Licitación Privada N° 05/20

Obra: "2ª Etapa Refacción Edificio Cámara de Apelaciones DJS"

Por la presente se pone a disposición de los proponentes la presente circular N° 1 que incluye temas con y sin consulta de los proponentes

# DETALLE CONSTRUCTIVO ZINGUERIA PERIMETRAL VENTANAS UNION A 45°

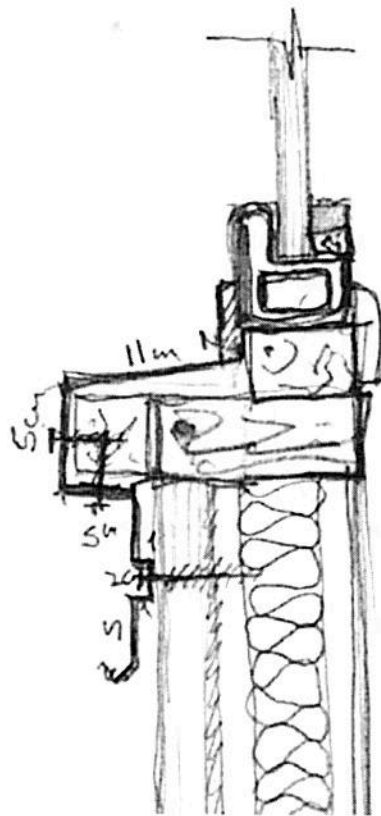
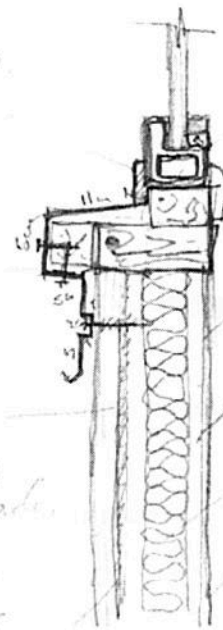
5.- A la pregunta telefónica de un proponente solicitando detalle de zinguería en ventana.-

Se adjunta detalle

Unión Vent. con PVC  
 Anclajes  
 y placas  
 de fijación  
 existente

Se reemplaza  
 Por perfiles PVC
